**Stadt Leverkusen**

**Bebauungsplan Nr. 237/I**  
**„Erweiterung P+R-Parkplatz/S-Bahnhof Rheindorf“**

**Abwägungsvorschlag der Verwaltung mit Beschlussentwurf**

1 Übersicht DIN A4, M 1:2500

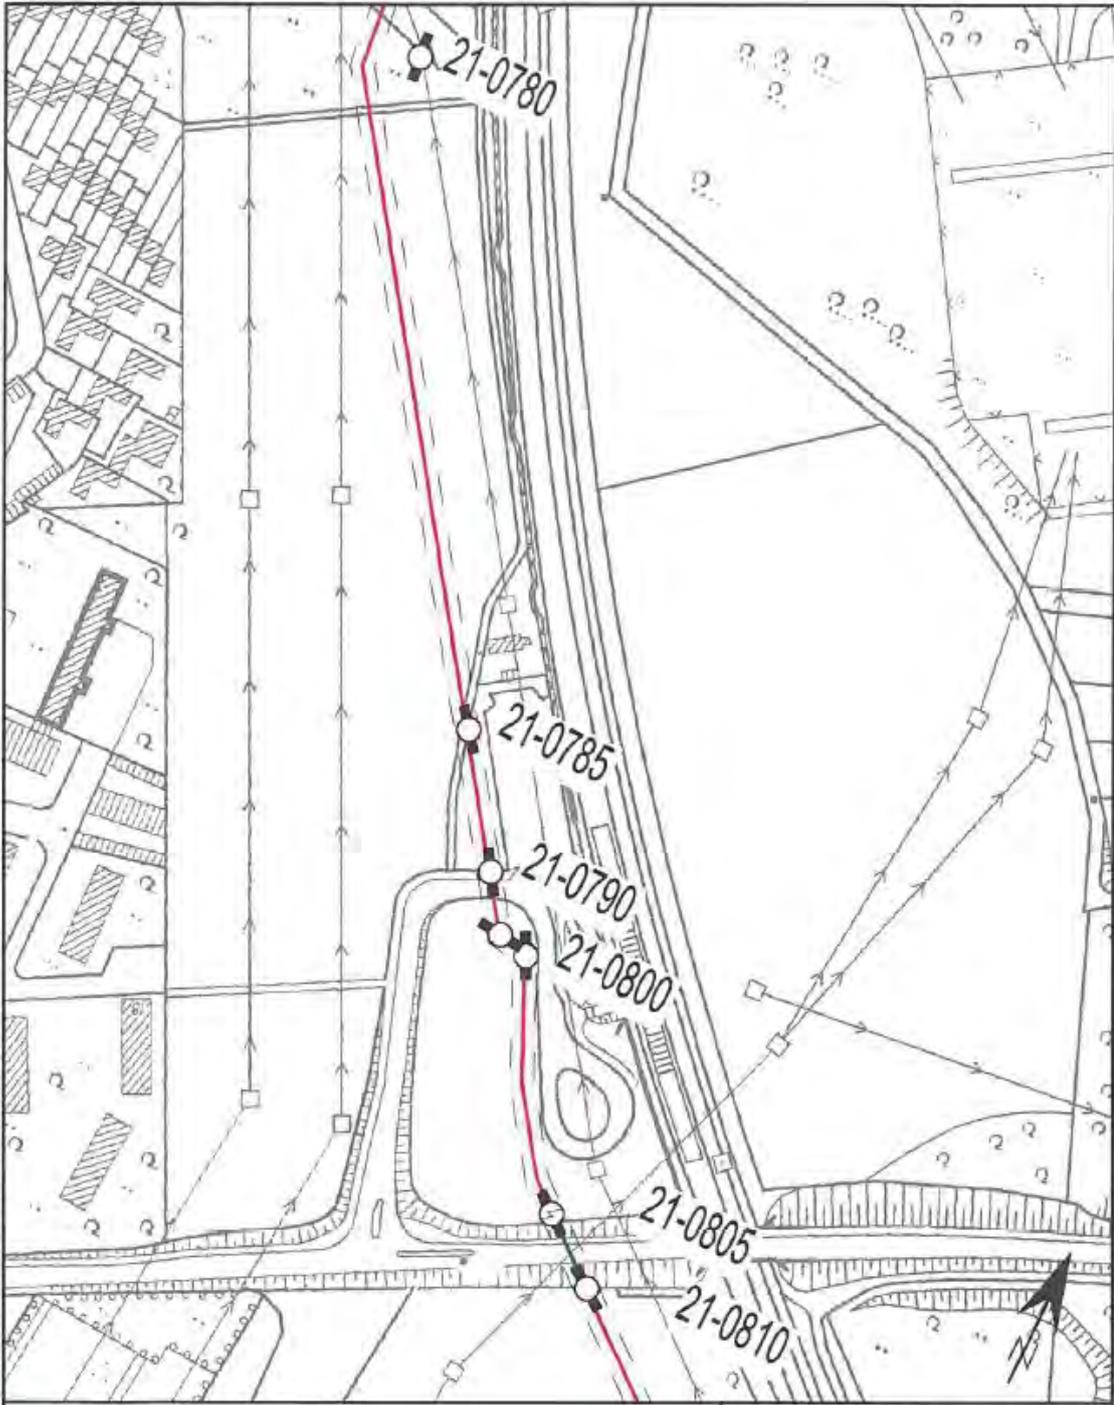
Wir bitten, den Leitungs- und Schutzstreifenverlauf im Bebauungsplan  
darzustellen und im Textteil auf die geltenden Bestimmungen und Nut-  
zungseinschränkungen hinzuweisen, die aus der beigelegten Schutzan-  
weisung zu entnehmen sind.

Bei Überbauung der Leitung mit Rad- bzw. Fußwegen oder bei geplanter Oberflächenversiegelung sowie gravierenden Veränderungen der Geländeoberfläche (größere Auf- oder Abträge), sind zu Lasten des jeweiligen Vorhabensträgers bzw. Veranlassers Leitungssicherungsmaßnahmen durchzuführen.

Der Geltungsbereich des Bebauungsplanes ist in seinem östlichen Bereich durch eine in Nord-Süd-Richtung verlaufende Wasserstofffernleitung bzw. deren Schutzstreifen betroffen, der nicht überbaut werden darf. Ebenso wird das Anpflanzen tiefwurzelnder Bäume und Sträucher ausgeschlossen. In der Planzeichnung des Bebauungsplanes wird dieser Bereich innerhalb von dargestellten Schutzstreifengrenzen berücksichtigt. Da im Bereich des Schutzstreifens die Festsetzung als Grünfläche/Verkehrsfläche erfolgt, sind bauliche Anlagen dort generell nicht zulässig. Des Weiteren erfolgt im Bebauungsplan ein Hinweis auf die Lage der Wasserstofffernleitung sowie zu den beachtenden Bestimmungen und Nutzungseinschränkungen.

Die Leitungssachse sowie der zugehörige Schutzstreifen der Wasserstoffleitung wird im Bebauungsplan zeichnerisch eingetragen. Zudem erfolgt als Hinweis die Angabe zur Festlegung des Schutzstreifens sowie die zu beachtenden Bestimmungen (Beteiligung der Evonik Technologie & Infrastruktur, Erkundungs- und Schutzmaßnahmen, Anpflanzungen).

**Anlagen**  
Planunterlagen  
Merkblatt

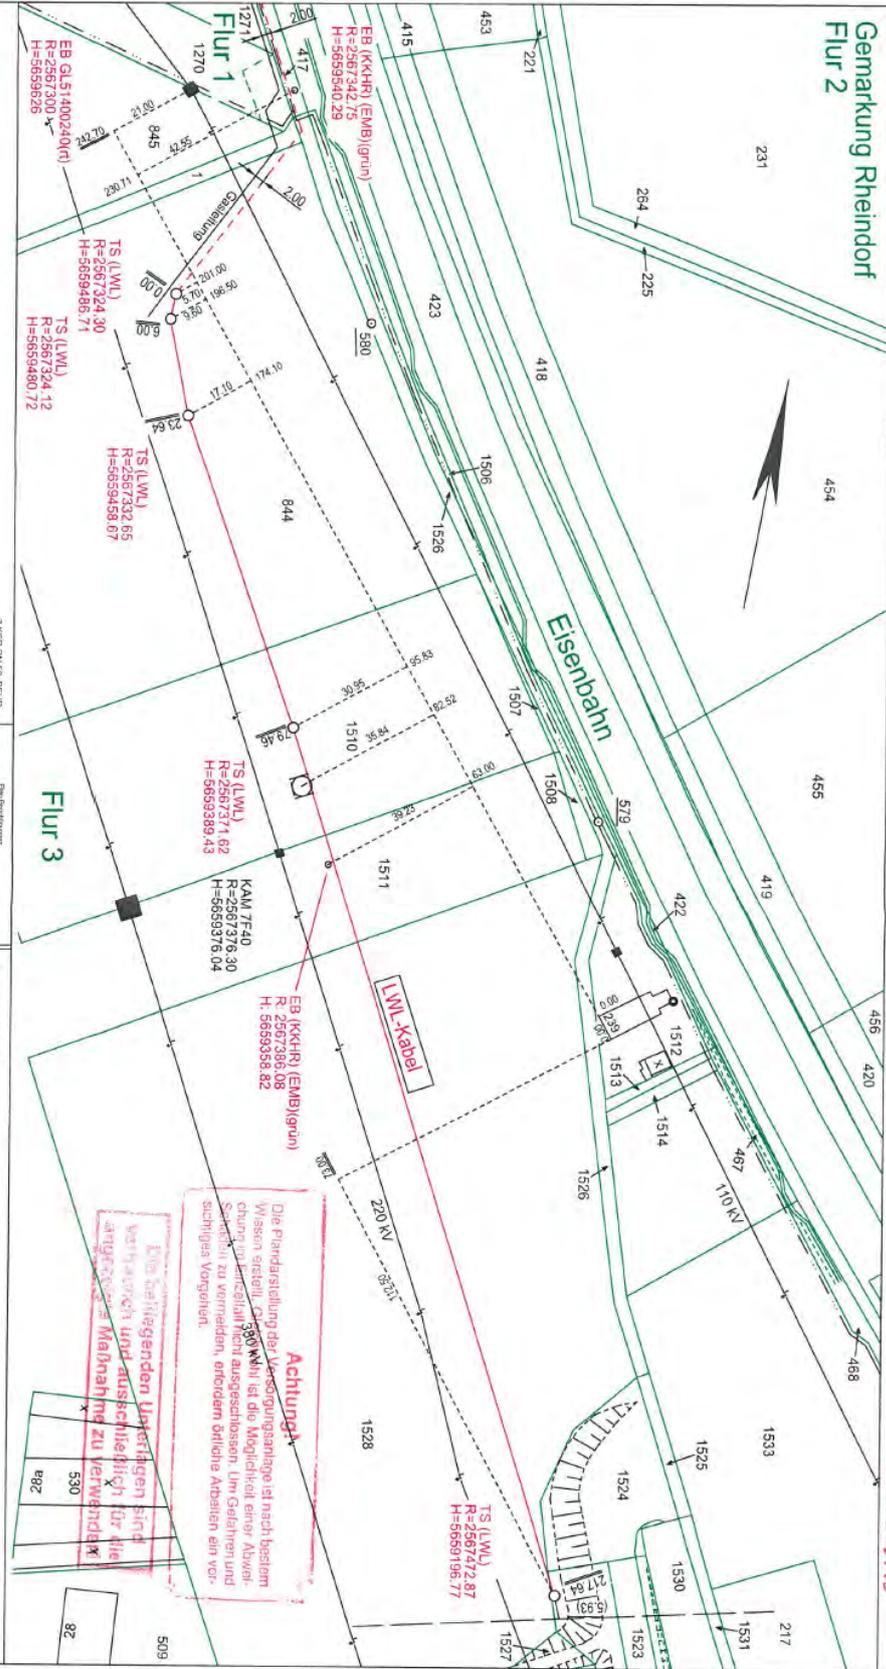
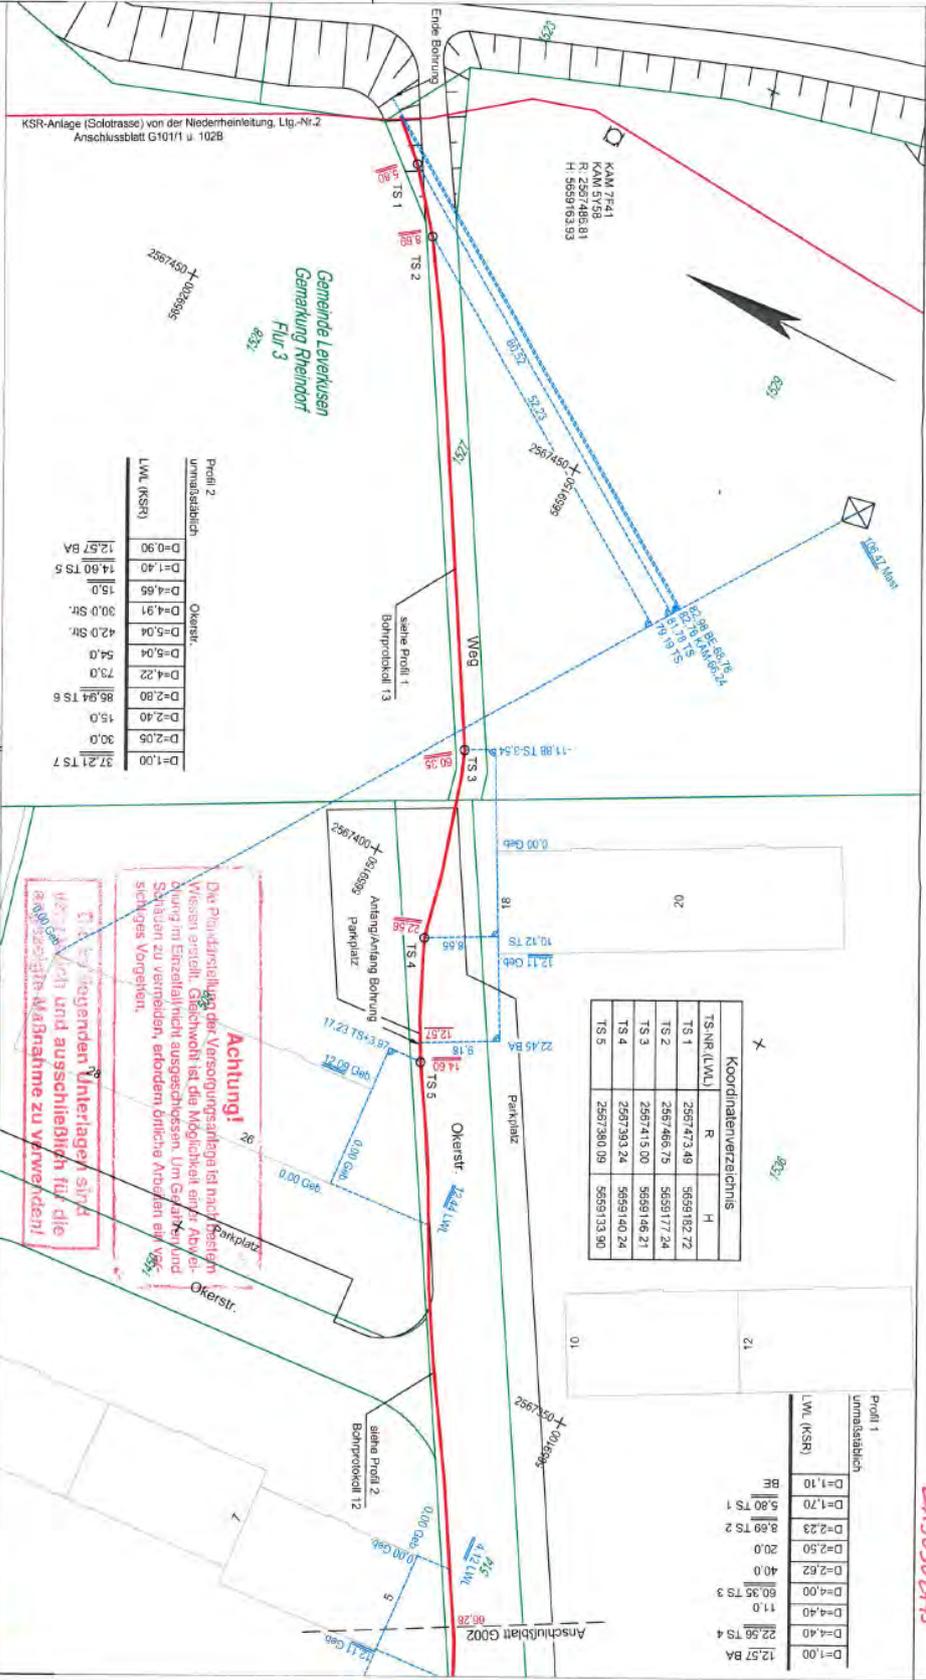
Im Geltungsbereich des Bebauungsplans verlaufen die eingangs aufgeführten KSR-Anlagen in einem 2 m breiten Schutzstreifen ( 1 m beiderseits der Leitungssachse ). Wir haben den Verlauf in den Bebauungsplan grafisch übernommen und entsprechend beschriftet.

Der Verlauf der KSR-Anlagen ist in den Bebauungsplan zu übernehmen, in der Begründung entsprechend zu erwähnen und in der Legende zu erläutern. Für eine exakte Übernahme des Verlaufs der KSR-Anlagen in den Bebauungsplan übersenden wir Ihnen die entsprechenden Bestandsplanunterlagen.

Die Ausweisung von P+R-Plätzen im Schutzstreifen ist grundsätzlich möglich. P+R-Plätze innerhalb des Schutzstreifenbereiches sind mit einer Erdüberdeckung von größer/gleich 1 m auszulegen. Die Aufstellung von überdachten Abstellanlagen für Fahrräder ist nur außerhalb des Schutzstreifenbereiches erlaubt. Detaillierte Planunterlagen sind uns zur Prüfung und abschließenden Stellungnahme vorzulegen.

Der Geltungsbereich des Bebauungsplanes ist durch den Verlauf zweier Leitungsbahnen (Kabelschutzrohr(KSR)-anlagen mit einliegendem Lichtwellenleiter(LWL)-kabeln) betroffen. In die Planzeichnung des Bebauungsplanes werden hierzu Schutzstreifengrenzen (2 Meter bzw. jeweils 1 Meter beiderseitig der Leitungssachse) nachrichtlich aufgenommen. Da im Bereich des Schutzstreifens die Festsetzung als Grünfläche/Verkehrsfläche erfolgt, sind bauliche Anlagen dort generell nicht zulässig. Überdachte Abstellanlagen für Fahrräder sind in diesem Bereich nicht vorgesehen. Des Weiteren erfolgt im Bebauungsplan ein Hinweis auf die Leitungsbahnen sowie auf die zu beachtenden Anforderungen.

Die Leitungssachse sowie die zugehörigen Schutzstreifen der Leitungsbahnen für Kabelschutzrohre mit Lichtwellenleiterkabel werden im Bebauungsplan zeichnerisch eingetragen. Zudem erfolgt als Hinweis die Angabe zur Festlegung des Schutzstreifens sowie die zu beachtenden Bestimmungen (Beteiligung der GasLINE GmbH & Co. KG, Erkundungs- und Schutzmaßnahmen, Anpflanzungen).
